## Keuringsverslag van een elektrische laagspanning- en zeer lage spanningsinstallatie

### NIET CONFORM

Datum keuring: 27/03/2024

Straatnaam	Wakkense Heirweg
Huisnummer	41
Busnummer	
Postcode	9800
Gemeente	Deinze
Land	België

Afbeelding schakel- en verdeelbord:

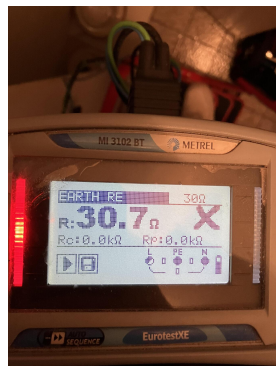
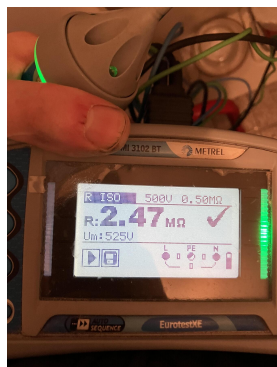
15.01 Het verdeelbord is niet makkelijk toegankelijk. (Boek 1 Onderafdeling 5.3.5.1.C.)

15.02 De aanduiding van de stroomkringen en/of apparatuur, aansluitklemmen, enz dient aangebracht of vervolledigd te worden. (Boek 1 Onderafdeling 3.1.3.1. en 3.1.3.3.A. en 5.1.6.1)

15.09 De genaakbare, naakte onder spanning staande delen zijn onvoldoende afgeschermd. (Boek 1 Afdeling 5.1.4. en 4.2.2.3.)

15.11 Interne verbindingen en/of doorsnede van de verdeelrails en verbindingen in het bord zijn onvoldoende. (Boek 1 Onderafdeling 4.4.1.1. en 4.4.1.5.)

15.13 De nominale spanning dient duidelijk vermeld te worden op een oordeelkundig gekozen plaats. (Boek 1 Onderafdeling 3.1.3.3.)

15.14 Een alpolige scheidingschakelaar is te voorzien om bord volledig spanningsloos te kunnen zetten. (Boek 1 Onderafdeling 5.3.5.1.B. en nota)

15.15 De toegankelijkheid van het schakelbord is te verbeteren. (Boek 1 Onderafdeling 5.3.5.1.C.)
